九州電力株式会社
川内原子力発電所及び玄海原子力発電所
火山モニタリング結果に係る評価について

令和5年11月10日

原子力規制庁

図 1 6 鬼界の GNSS 連続観測による基線長変化 (基線①~④)

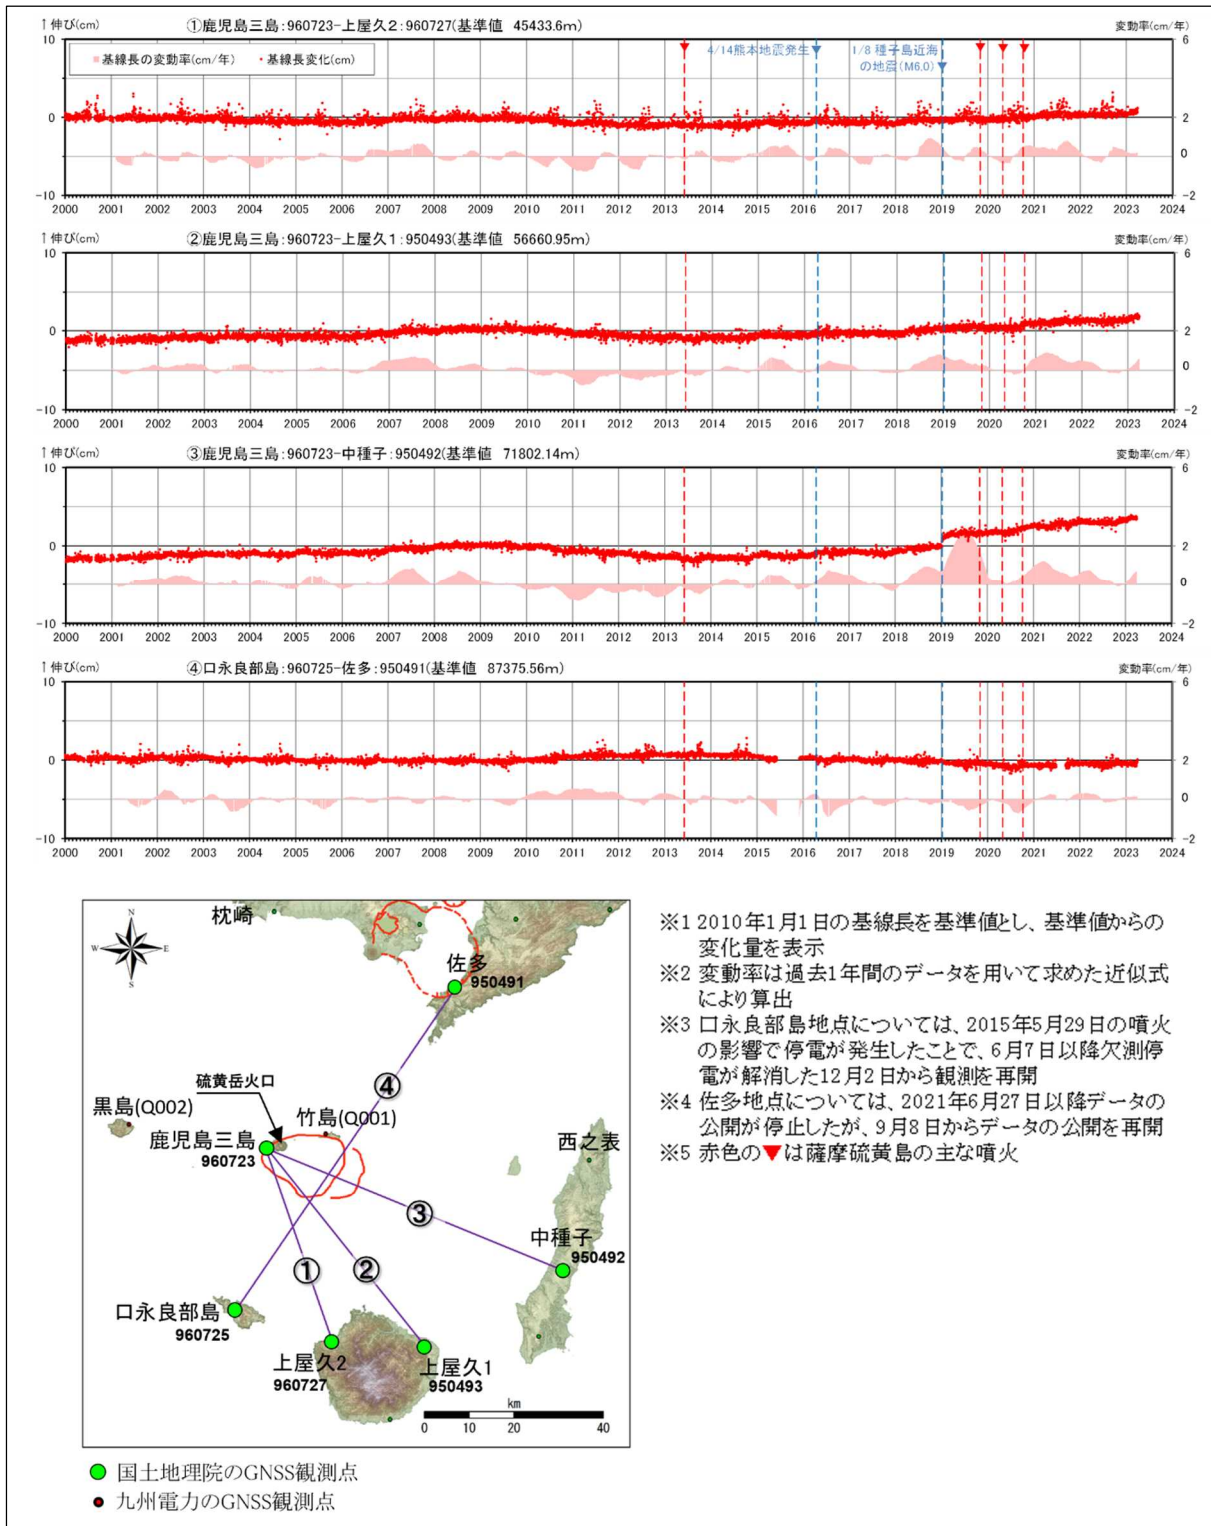
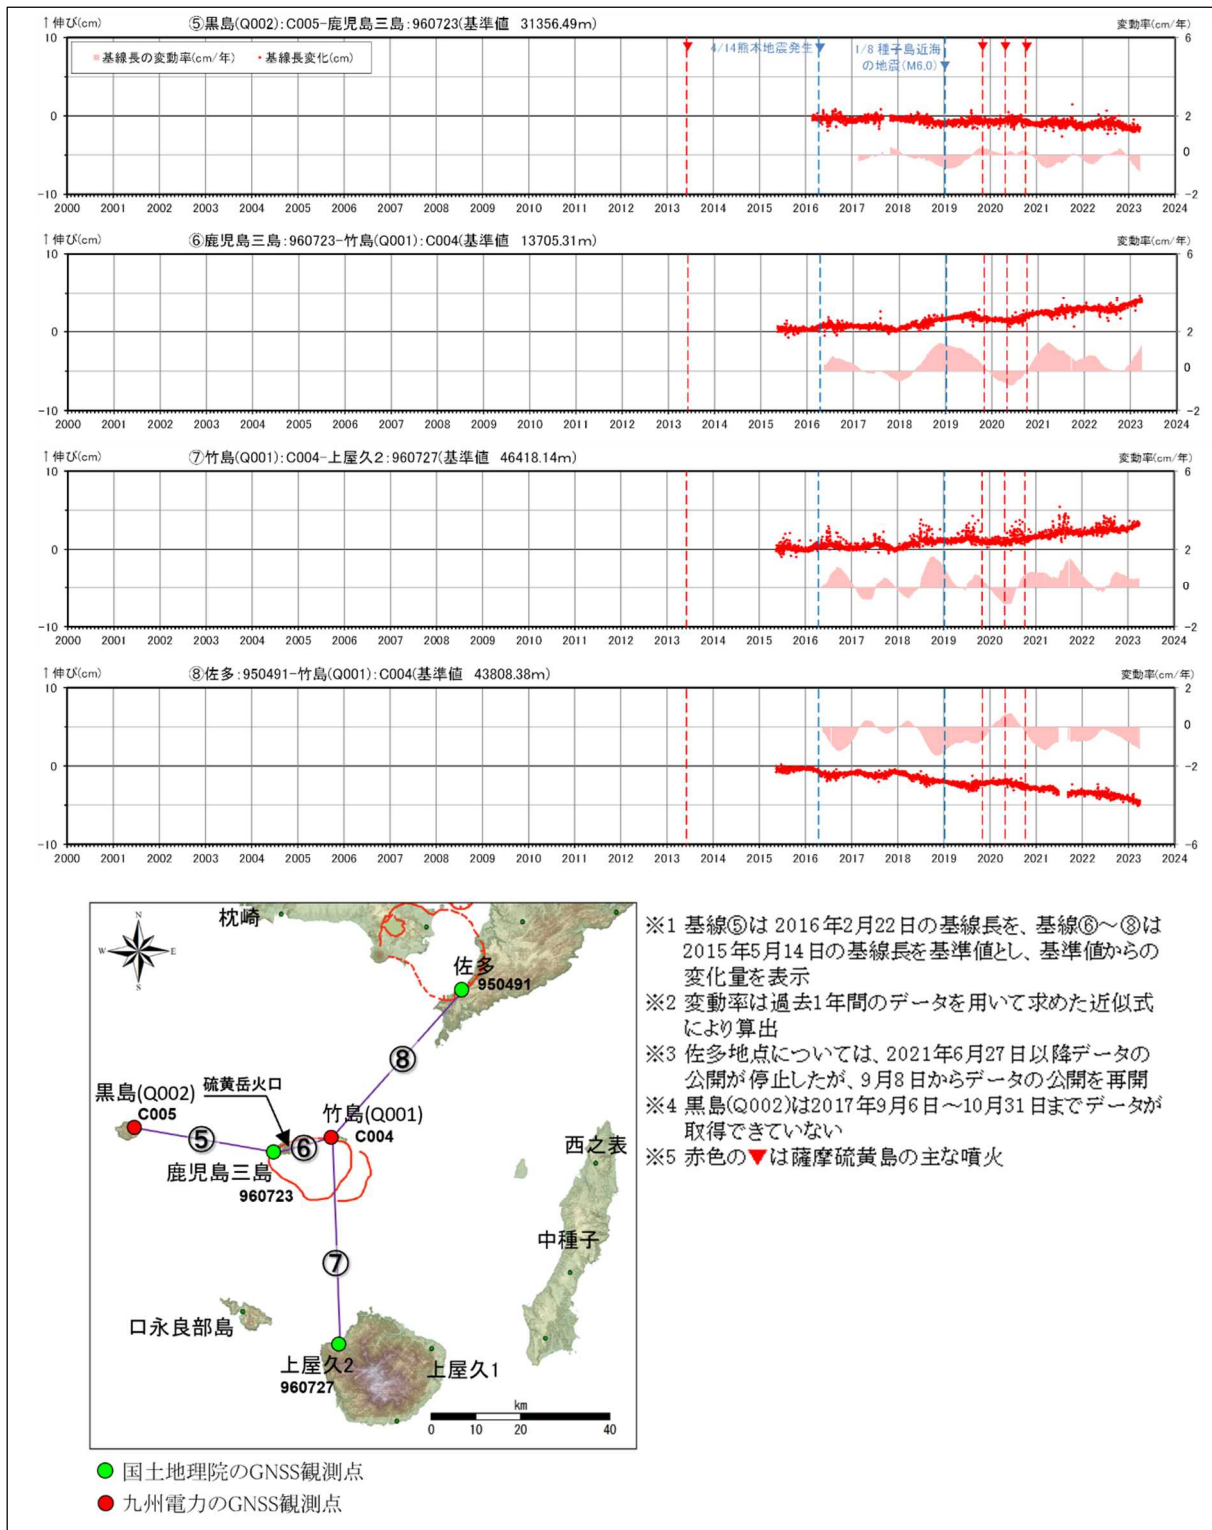
- ・九州電力は、GNSS 連続観測による基線長変化等を確認した結果、当該年度は、カルデラ火山の活動に起因する有意な変化は認められないとしているが、鹿児島三島及び竹島を起点とする基線に、2022 年 8 月頃から鬼界へのマグマ供給を示唆する可能性のある伸びと縮みの傾向が認められるため、今後の地殻変動に留意していくとしている（図 1 6 及び図 1 7）（添付資料、P78、P79、P91）。また、地震発生数の推移及び震源分布とマグニチュードの経時変化等を確認した結果、地震活動（発生数、位置、規模等）は、位置と規模に有意な変化は認められないとしている（図 1 8）（添付資料、P85、P86、P90、P91）。
